改善箇所説明図①

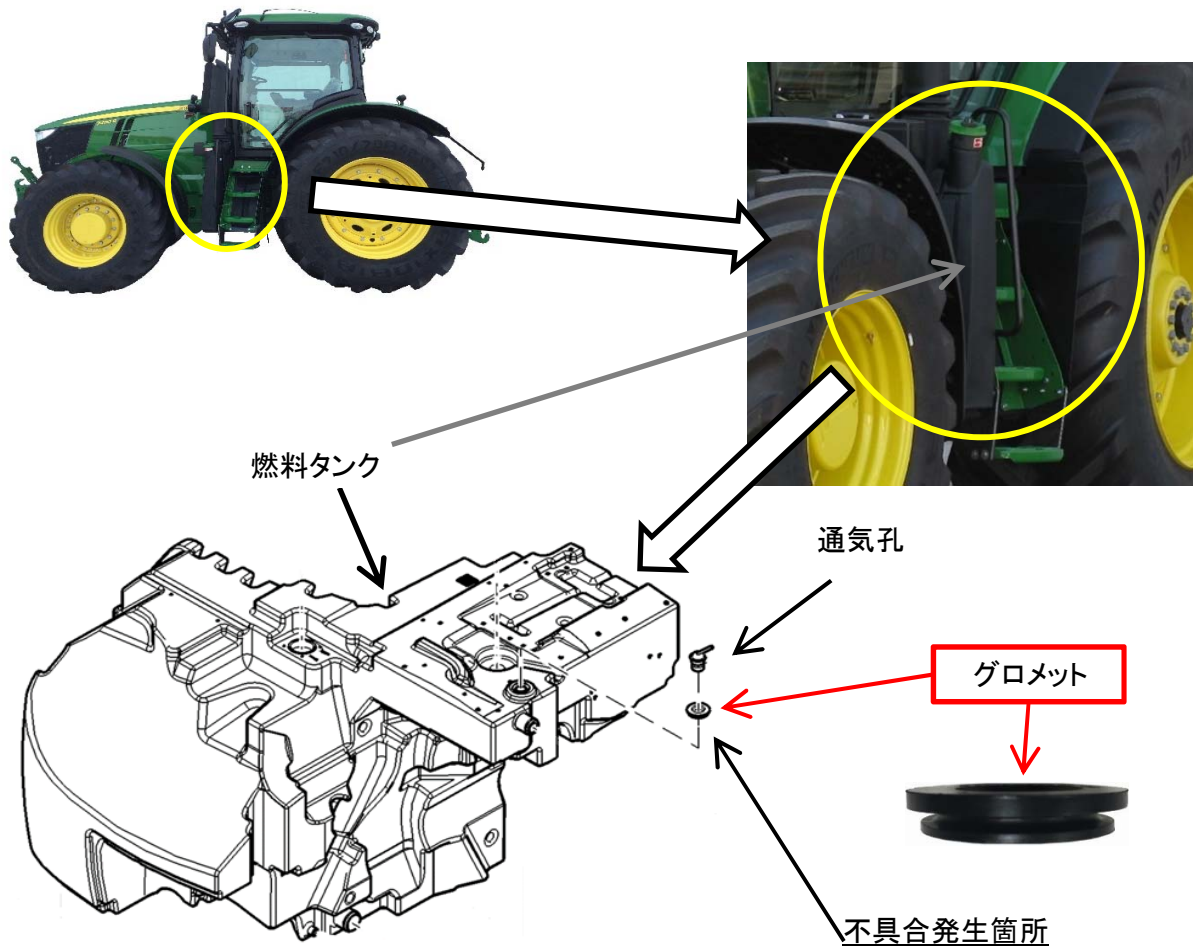
不具合発生箇所

農耕トラクタの燃料装置において、燃料タンクに通気孔を固定するグロメットの製造が不適切なため、当該グロメットが燃料と接触すると、変形することがある。そのため、そのままの状態で使用を続けると、燃料タンクとグロメットの間に隙間が生じ、最悪の場合、燃料が漏れるおそれがある。

全車両、グロメットを良品に交換する。

図1は交換部品を示す。

燃料給油口近傍の、ステップ取付ボルト1箇所の頭部に白色のペイントを塗布する
